Miljö- och stadsbyggnadsnämnden

## **TRANHOLMEN 1:204 (STARSTIGEN 135) Ansökan om bygglov och marklov för nybyggnad av förråd**

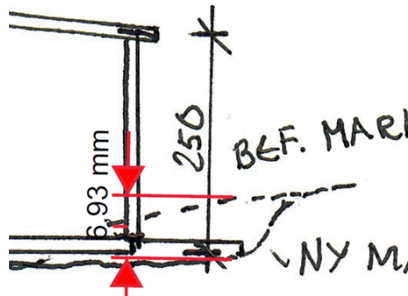
Detaljplanen reglerar att ny bebyggelse skall anpassas till tomtens topografi. Marken får ändras +/- 1m i förhållande till den nivå som råder vid planens antagande och endast i anslutning till huvudbyggnad. Ändringen får inte sträcka sig längre ut än 3,0m från huset och inte närmare tomtgräns än 4,5 m. I det aktuella förslaget förändras marken som högst 70 cm vid nya föreslagna komplementbyggnaden, vilket strider mot detaljplanen.
